Tuan,
Projek : **PROJEK BALAI BOMBA DAN KUARTERS PUTATAN, SABAH.**

Perkara: **Pindaan Rekabentuk 2 - Menara Latihan**

BORANG PINDAAN REKABENTUK

Pemaju : KEMENTERIAN PERUMAHAN DAN KERAJAAN TEMPATAN	Pemilik : JABATAN BOMBA DAN PENYELAMAT MALAYSIA	Tajuk Projek: PEMBINAAN PROJEK BALAI BOMBA & KUARTERS PUTATAN DI ATAS SEBAHAGIAN LOT N.T 213059771, JALAN SAILAN IMBAAN PUTATAN, DAERAH PUTATAN, SABAH	Tajuk Komponen: Pindaan Rekabentuk 2 Tajuk Lukisan: Menara Latihan

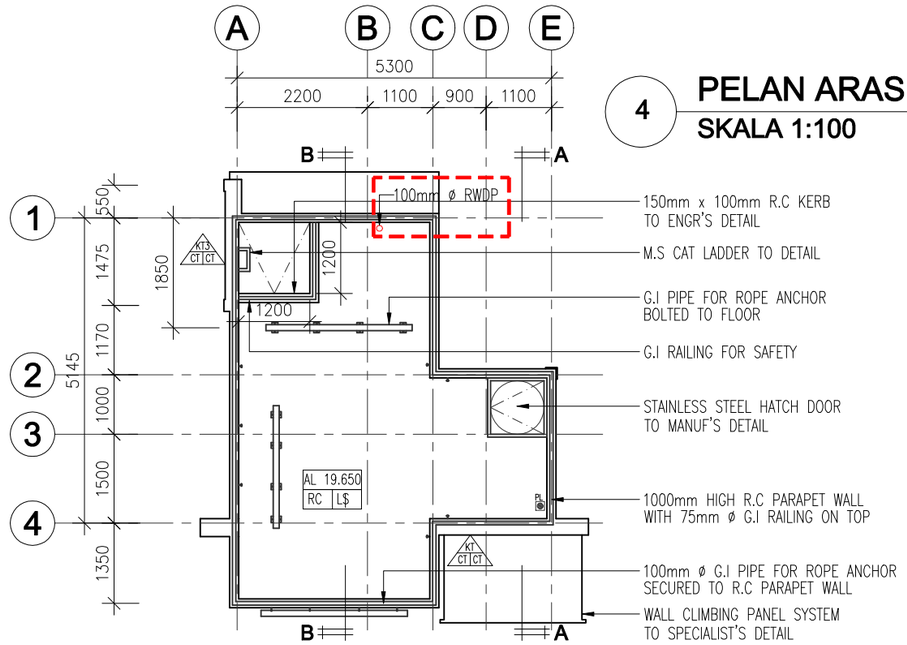
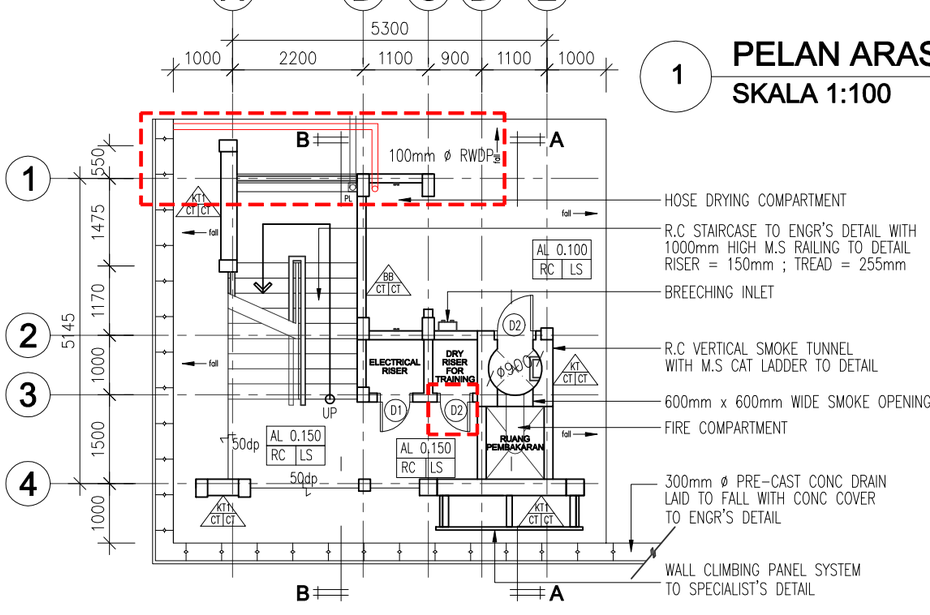
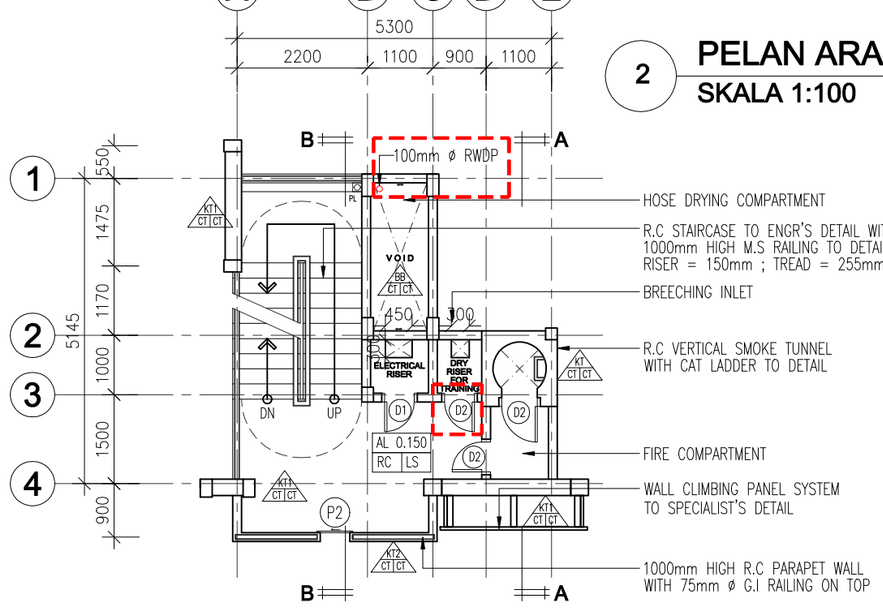
Menara Latihan:-
- RWDP perlu dipasang bagi mengelakkan takungan air hujan di flatroof tingkat atas.
- Menukar jenis pintu Dry riser dari D1 ke D2.

RWDP - Elak dari takungan air hujan di flatroof.
Pintu - D1 (lebar 900mm) melebihi dari ruang sedia ada. Maka pindaan perlu dibuat kepada D2 (lebar 750mm)

PR2 - *Rainwater Down Pipe* Menara Latihan & Pintu *Dry Riser*
